PARECER 011/2026 – CEIV
COMISSÃO PERMANENTE DE ANÁLISE DE ESTUDO DE IMPACTO DE VIZINHANÇA
(CEIV)

(X) Primeira Análise – Parecer nº 011/2026-CEIV – 19/03/2026

Processo Administrativo nº: Protocolo nº 62.567/2025

Projeto: Oceanic Park

49. Com relação ao PROJETO ARQUITETÔNICO (Anexo 7):

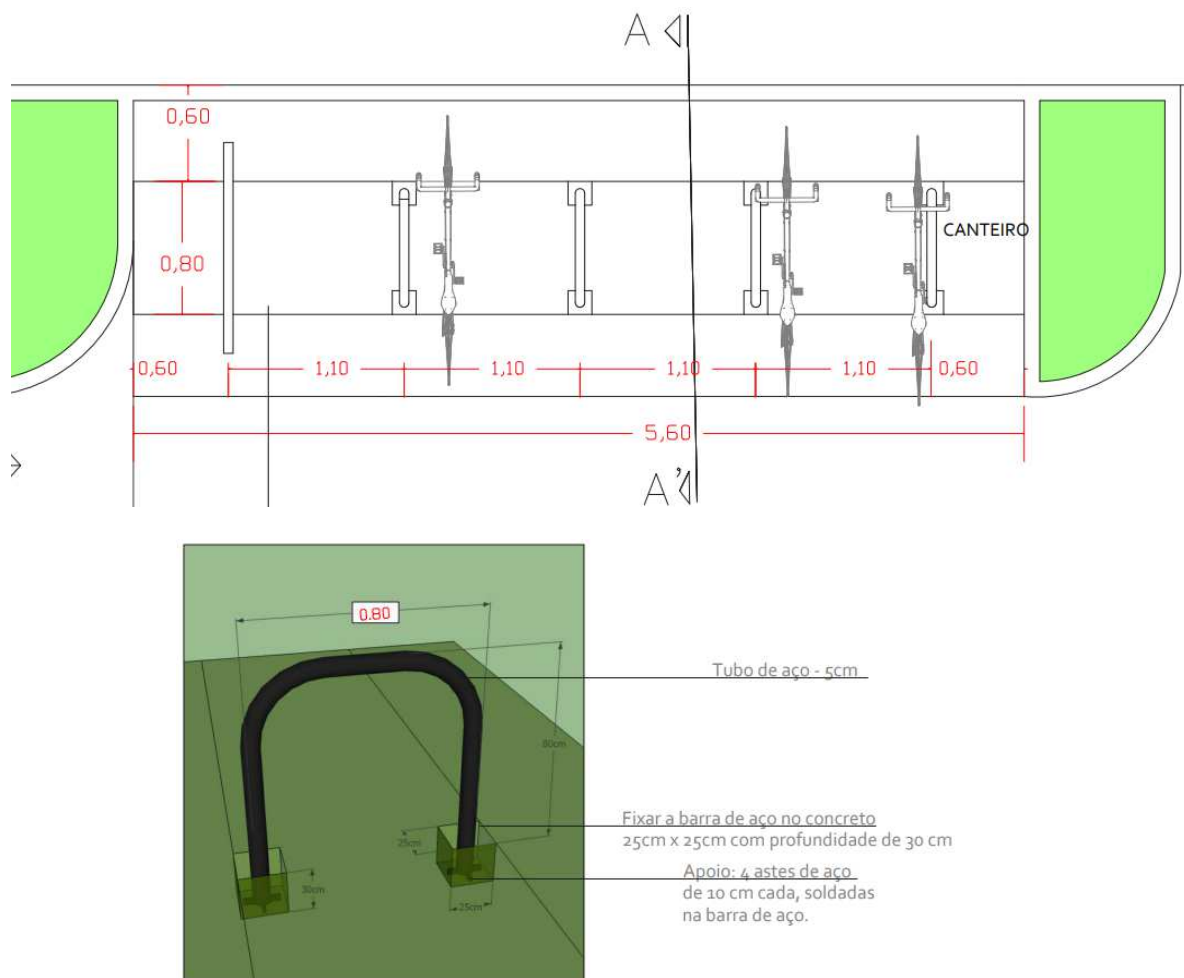
I) Quanto aos acessos:

- Apresentar, de maneira isolada, do projeto arquitetônico executivo, as pranchas específicas das vagas de estacionamento, dos acessos (veiculares e de pedestres) e do entorno da edificação, devidamente assinadas pelos responsáveis técnicos. OBS: o projeto que integra o Anexo 07 não possui compatibilidade com os recortes de projetos apresentados no estudo de trânsito (Ex: faixa de acumulação de 11,29 m em um e de 5,0 m em outro);

- Incluir, no projeto arquitetônico executivo, a cota da largura do acesso e das rampas, considerando que o acesso e as rampas/as áreas de circulação e manobra deverão ter largura suficiente para possibilitar a adequada fluidez e segurança da movimentação dos veículos de maior dimensão a circular no estacionamento (artigo 39 da Lei nº 2.794/2008);

- Cotar as dimensões do portão veicular, incluindo como detalhe, uma placa de advertência alertando a altura máxima possível (em caso de limitador de altura);

- Incluir, no projeto arquitetônico executivo, dispositivos de sinalização, luminoso e sonoro, indicando o acesso veicular;
- Incluir, no projeto arquitetônico executivo, a cota da faixa de acumulação (comprimento) até o portão de acesso veicular, além de incluir o rebaixo de meio-fio (com sua cota);

III) Quanto aos estacionamentos:

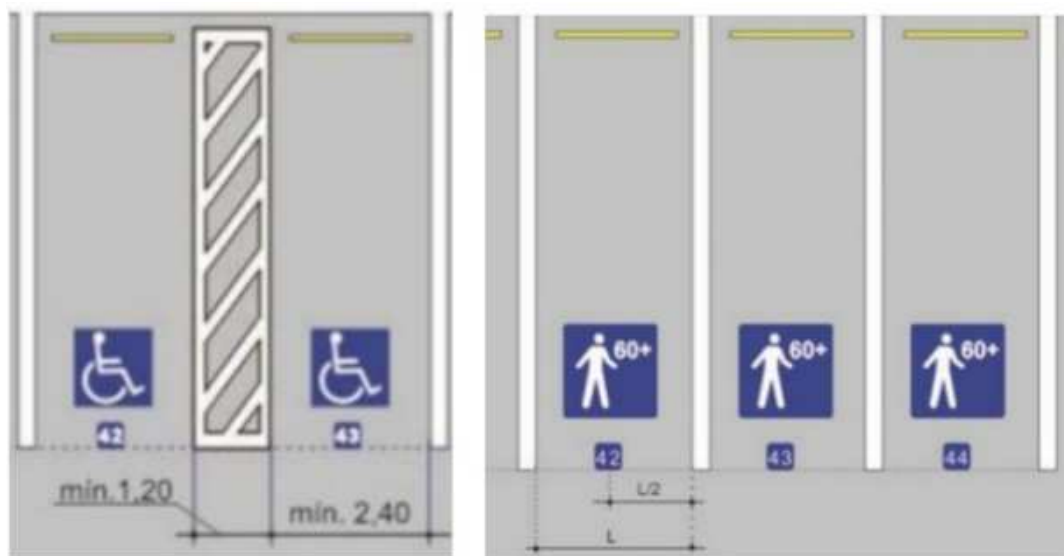
- Apresentar, de maneira isolada, do projeto arquitetônico executivo, as pranchas específicas das vagas de estacionamento, dos acessos (veiculares e de pedestres) e do entorno da edificação (passeios e acessibilidade), devidamente assinadas pelos responsáveis técnicos;

- Incluir, no projeto arquitetônico executivo, as rampas e setas direcionais, em cores diferentes, indicando o percurso a ser percorrido na subida e na descida dos veículos, desde o térreo até o último pavimento de garagem (G5);

- Informar, no projeto e no EIT, onde serão realizadas as operações de carga e descarga das mercadorias e produtos;
- Informar, no projeto, que tipo de veículo, com exemplos, poderão acessar a vaga de carga e descarga, considerando a possível limitação de altura;

- Incluir as sinalizações das vagas de PNE, idosos, motos, carga/descarga e embarque/desembarque, conforme Manual de Sinalização Horizontal do Contran (Volume IV) e imagens a seguir:
